VIADUC DE BÉNAUD
(LONGUEVILLE)

Objet : Remise en état définitive du viaduc de Longueville et du pont sur la Seine près Nogent s.S.

SNCF-EST-VB-
1^{er} Arrondissement
N° 35.967 Et
Ligne 40
Viaduc de Longueville
Bombardements aériens
du 30 Juin 1944

Viaduc de Longueville (Situation au 1^{er} juillet 1964)

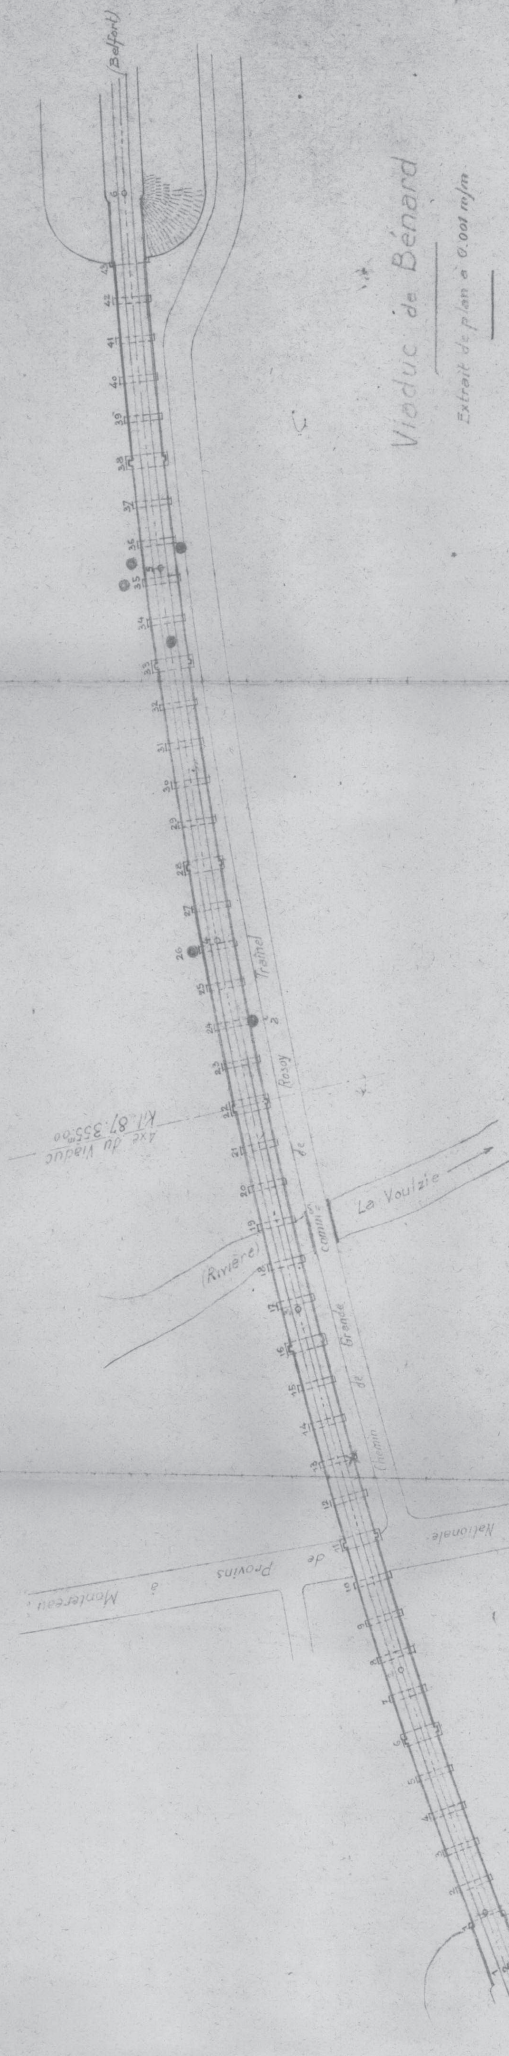
a) Bombardement de 10^h25 du matin
Points de chute bleus du plan joint.
Conséquences: affaissement de la pile N°35 d'environ 0^m15

Conséquences: affaissement de la pile N° 36 d'environ 20 cm

Voûte entre piles 33 et 34 percée par une bombe - maçonneries gravement fissurées.

Voûte entre piles 34 et 35 et entre piles 36 et 37 fissurée

Voûte entre piles 33 et 34 percée par une bombe.

L'enfoncement des piles 35 et 36 a déterminé, dans les voûtes 34 et 36 des fissures de reins légèrement ouvertes à l'intrados et qui ne compromettent pas la sécurité. L'enfoncement des piles est pratiquement vertical, ce qui fait penser que les pieux n'ont pas été avariés; il est probable que le terrain présente une résistance analogue à celle qu'il possédait avant le bombardement; aussi les piles doivent pouvoir supporter les mêmes charges qu'auparavant. Des tassements nouveaux ne paraîtraient à craindre que si le bouleversement du sol résultant des explosions permettait à des eaux, après une période de pluies prolongée, de venir modifier la consistance du terrain dans lequel les pieux sont fencés; aucun indice superficiel ne permet actuellement de supposer qu'il en est ainsi.

- 1) Mise en place d'un tablier auxiliaire de 13m.20 sous Voie I de l'arche 33-34.
- 2) Stationnement d'une locomotive pendant 3 H. sur la voie I au droit de la voûte 35-36.
- 3) Cylindrage simultané par une locomotive, de la voie II rétablie.

- a) Battage d'un rideau de palplanches autour des piles 35 et 36 pour stabiliser le terrain.
- b) Réfection immédiate des voûtes avariées.

Injections de ciment dans les voûtes fissurées.
